**Таможенная конвенция о международной перевозке
грузов с применением книжки МДП**

**(Конвенция МДП 1975 года) – применение Конвенции:
транспортные средства со скользящими пóлами**

Транспортные средства со скользящими пóлами

**Представлено Международной ассоциацией по производству
автомобильных кузовов и прицепов**

Рис. 10

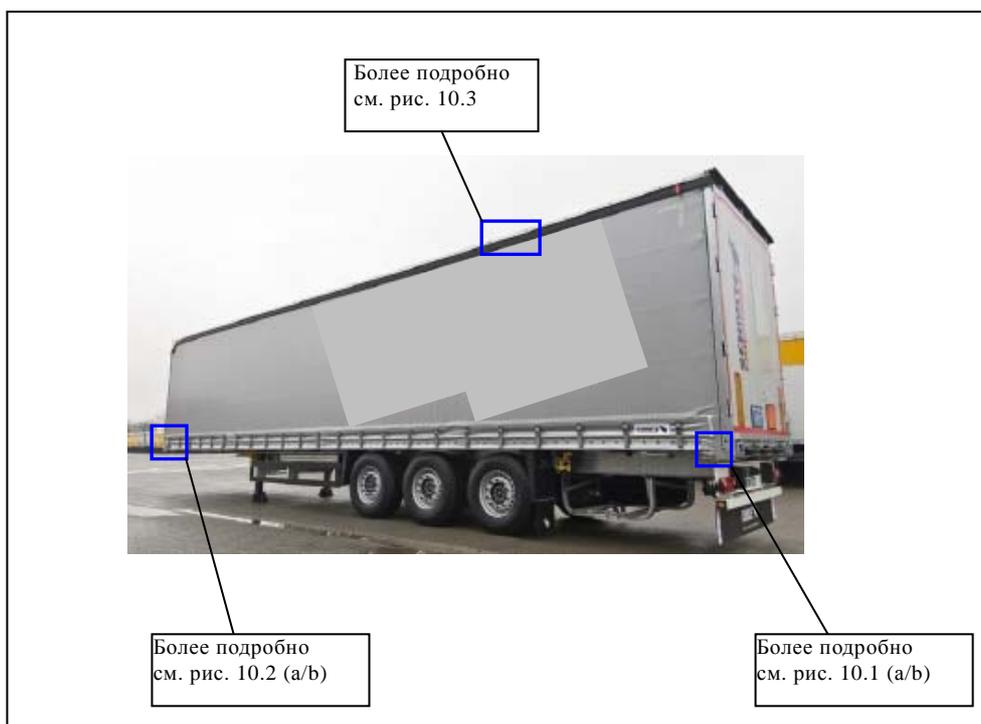
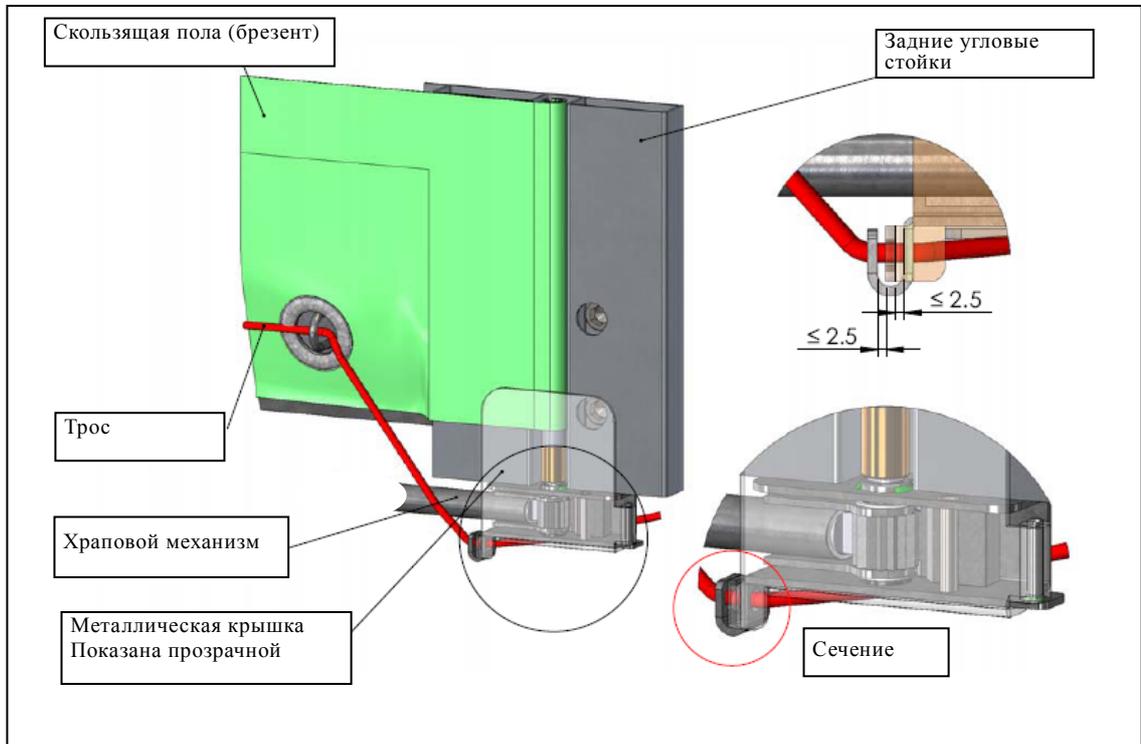
iv) направляющий элемент скользящей полы и другие подвижные части должны соединяться таким образом, чтобы закрытые и опечатанные таможенными пломбами двери и другие подвижные части нельзя было открыть или закрыть снаружи без оставления видимых следов. Направляющий элемент скользящей полы и другие подвижные части должны соединяться таким образом, чтобы исключалась возможность доступа в грузовое отделение без оставления видимых следов. Данная система изображена на рис. 9 и 10, прилагаемых к настоящим Правилам;

Пример транспортного средства. На этом рисунке показан пример транспортного средства и важные точки, указанные в пункте 3 статьи 4 приложения 2

Рис. 10.1

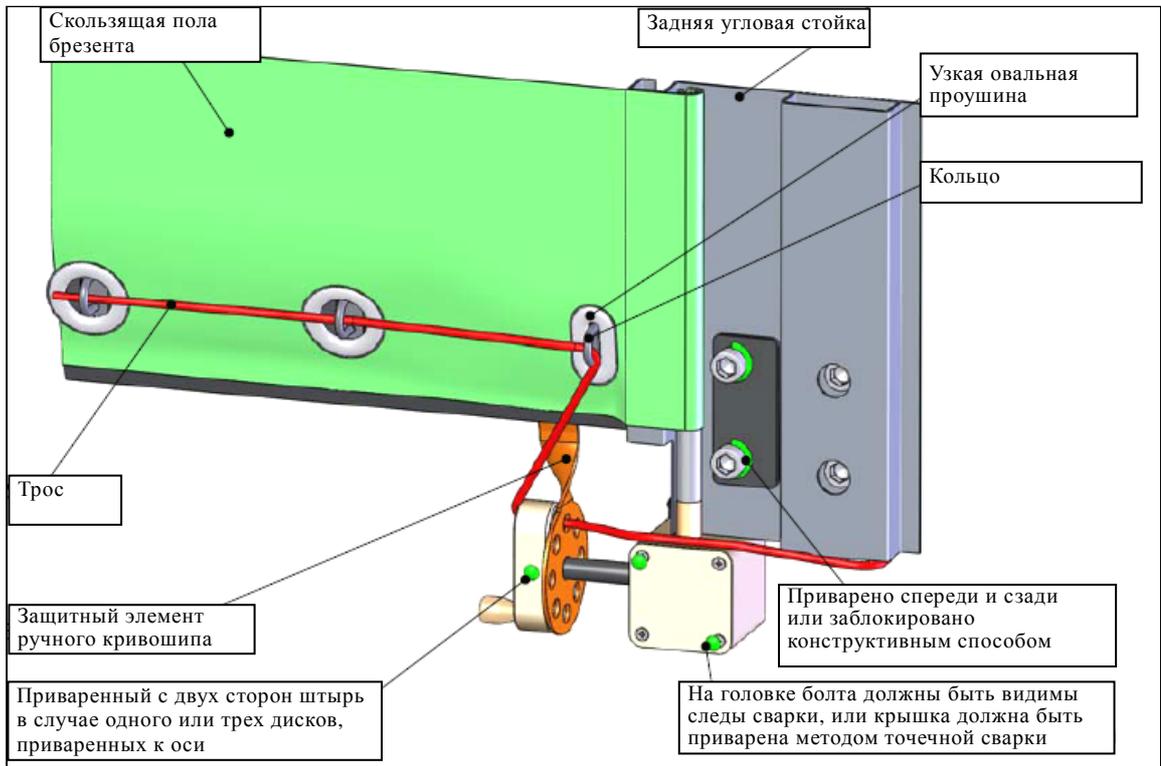
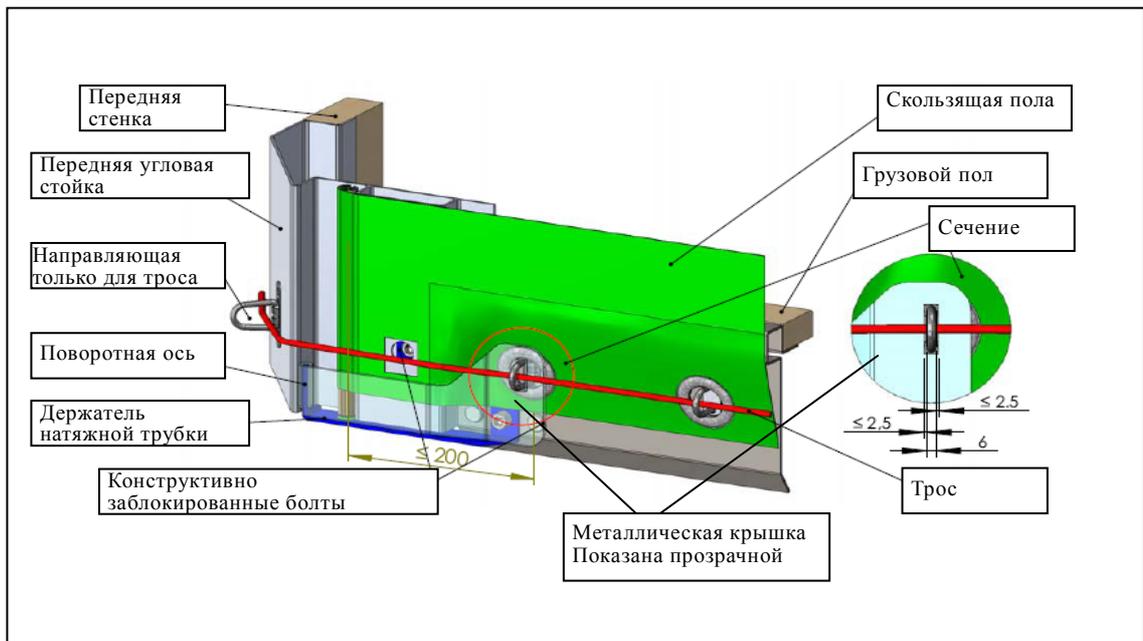
Для натяжения брезента в горизонтальном направлении используется храповой механизм (обычно в задней части транспортного средства). На этом рисунке показаны два примера а) и б) возможных способов блокировки храповика или храпового механизма

Рис. 10.2

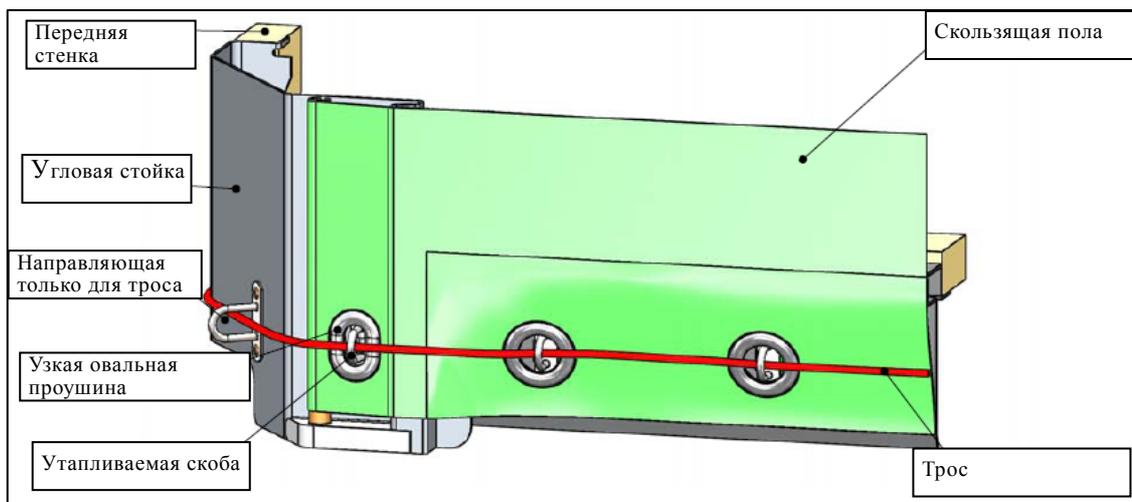
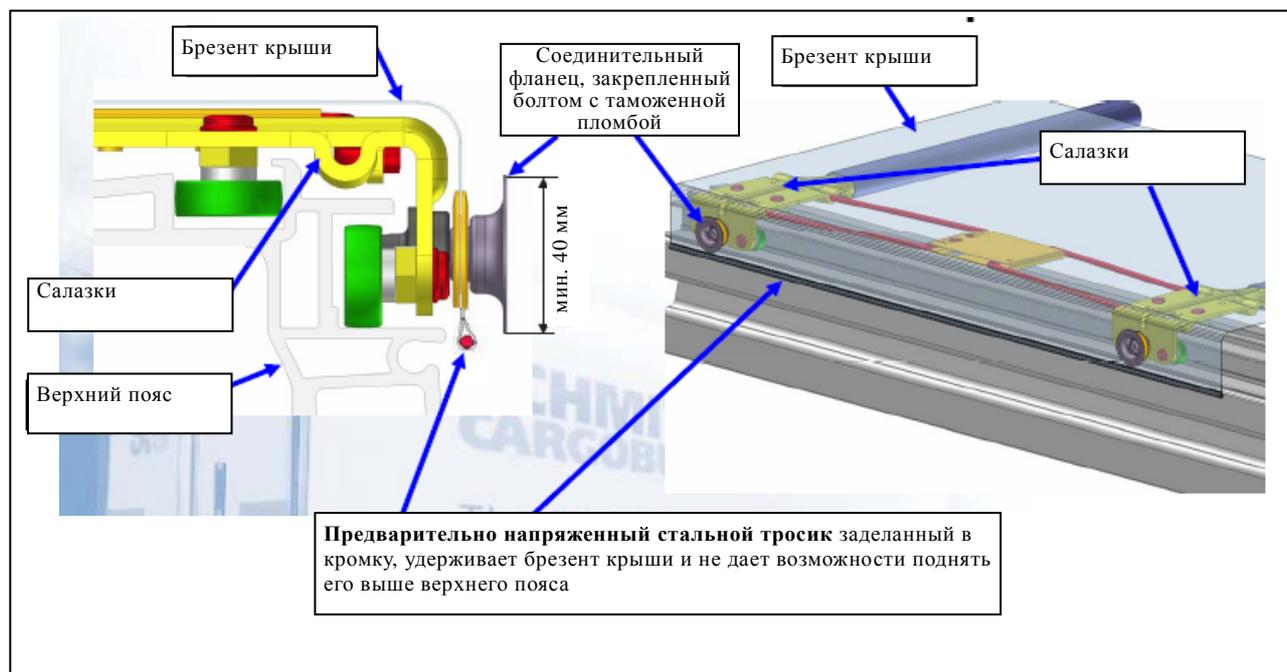
Для крепления брезента с другой стороны (обычно спереди транспортного средства) можно использовать следующие системы а) или б)
